El proyecto adjudicado, cuyo título es ACONDICIONAMIENTO DEL BARRANCO DE LAS OVEJAS EN SU TRAMO FINAL (PK 0+457 HASTA SU DESEMBOCADURA) ALICANTE. PLAN DE INVERSIÓN PRODUCTIVA. Expediente: CNMY10/83, fue encargado por el AYUNTAMIENTO de ALICANTE y redactado por la empresa consultora TYPESA en junio de 2009. Este proyecto es un desglosado de un proyecto con un ámbito superior (desde la EDAR de Rincón de León hasta su desembocadura) cuyo título es NUEVO ENCAUZAMIENTO DEL BARRANCO DE LAS OVEJAS que encargó la CONSELLERÍA DE INFRAESTRUCTURAS I TRANSPORTS, y que fue redactado por la misma empresa consultora en mayo de 2002.

Por los motivos expuestos en el apartado 2 de esta Memoria, se procede ahora a la redacción del "Proyecto modificado nº 1 al de Acondicionamiento del barranco de las Ovejas en su tramo final (P.K. 0+457 hasta desembocadura) (Alicante)".

○ MUROS PANTALLA TRAMO 1

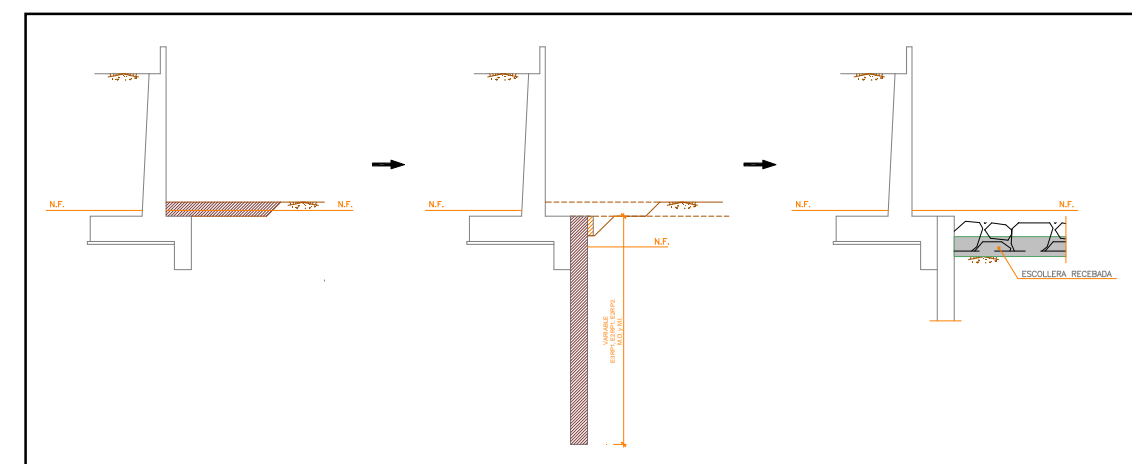
Los cajeros actuales quedan definidos por muros ménsula de hormigón armado, cuya cimentación mantiene su cota superior en torno a 60 cm bajo la cota de solera, quedando en todos el tramo desde el creager de San Gabriel hasta la desembocadura bajo la cota +0,00.

Previa excavación del cauce para alcanzar la cota de fondo de la nueva solera, que dejaría descalzados los muros existentes, se ejecutan pantallas que emulen el comportamiento del terreno existente en el intradós de las cimentaciones a la hora de excavar y posteriormente en servicio.

Se ejecutarán los muretes guía dejando la cota de coronación de las pantallas coincidente con la cota superior de las zapatas de los muros existentes, comprobándose la estabilidad de estos últimos al eliminar parcialmente el terreno en su intradós.

Se ejecutarán las pantallas por bataches, evitando la afección al terreno bajo el muro debido a la excavación de las pantallas.

Se ejecutará la viga de atado por tramos inferiores a 30 metros, quedando con esto contenidos los muros existentes frente a la excavación en el cauce necesaria.

La ejecución de la nueva solera de escollera hormigonada aumentará el grado de seguridad, actuando como tope estructural de la nueva pantalla.

Las pantallas se dimensionan evitando alcanzar los estratos impermeables, de manera que en ningún momento quede coartado el régimen subterráneo transversal de las cuencas afluentes.

○ MUROS TRAMO 1

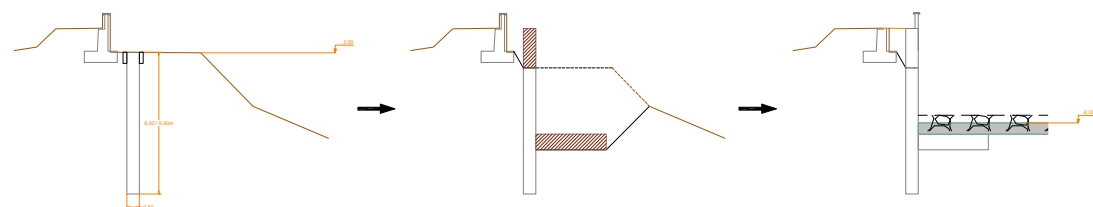
En la margen derecha, coincidiendo con el parque municipal colindante con el cauce y las edificaciones más próximas a la desembocadura, el cajero quedaba resuelto mediante una banqueta acabada en escollera, con un muro en coronación, que separaba ésta tanto de las aceras del parque como de los edificios y calles.

Para resolver el nuevo cajero vertical, evitando la afección al parque, se ejecuta un muro ménsula con tacón en prolongación del muro y únicamente con puntera, variando el procedimiento constructivo tradicional.

Se ejecuta en primer lugar una pantalla desde la cota horizontal a la que se ha igualado todo el tramo de la berma, aproximadamente a la +2,50, quedando con esto resuelto el tacón, el tramo de muro correspondiente con la zapata y el primer tramo de alzado de muro.

Posteriormente se ejecutará la viga de atado, con una dimensión mayor a la de demolición, alcanzando la cota definitiva del alzado del muro (salvo el peto).

Una vez resuelta la contención en fase constructiva del terreno del parque sin afección al mismo, se excava en el intradós de las pantallas, dimensionadas para ello, y se materializa la puntera, completando la sección de muro, dejando la cota superior de la misma bajo la nueva solera de escollera hormigonada, con el consiguiente grado de seguridad por el pasivo añadido en la fase de servicio.
